REGIONE LIGURIA

Settore Ecosistema Costiero e Acque

Oggetto**:** **S920** – Progetto per la realizzazione di un impianto eolico costituito da un aerogeneratore da 4,2 MW sito nei Comuni di Quiliano e Savona (SV).
Proponente: La fattoria del vento srl - Savona.
Comunicazione pubblicazione documentazione per avvio fase pubblica del procedimento di verifica dui assoggettabilità a VIA ex art. 19 c.3 D.Lgs 152/2006 e richiesta contributi istruttori. *Contributo*

Fig. A Localizzazione aree di intervento rispetto ai corpi idrici superficiali e sotterranei individuati nel vigente PTA ed evidenza delle concessioni di derivazione come da Database regionale alla data del 30/12/2022

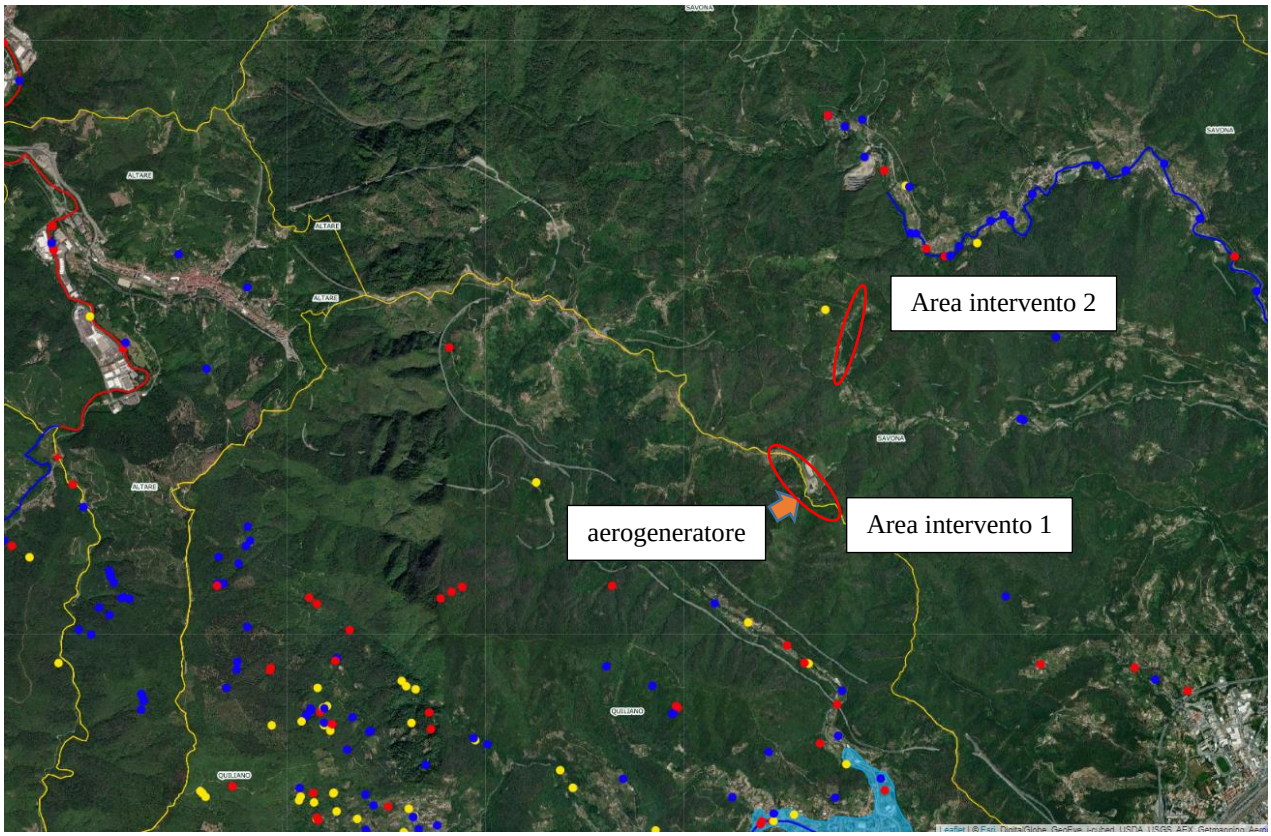
Dal punto di vista della compatibilità col Piano regionale di Tutela delle Acque-PTA ad oggi vigente (aggiornamento di cui alla DCR n. 11/2016) nessuna delle zone di intervento interessa corpi idrici significativi individuati nello stesso PTA, né superficiali, né sotterranei.
Non risultano inoltre alla data del 30/12/2022, sulla base del database regionale, derivazioni concessionate nelle zone interessate dal progetto. Nella figura A sottostante si riporta la rappresentazione cartografica delle zone in oggetto rispetto ai corpi idrici tipizzati nel PTA e alle concessioni di derivazione disponibili da database regionale.

Stante tutto quanto sopra rappresentato il progetto non è in contrasto con gli obiettivi e le norme del vigente Piano regionale di Tutela delle Acque.
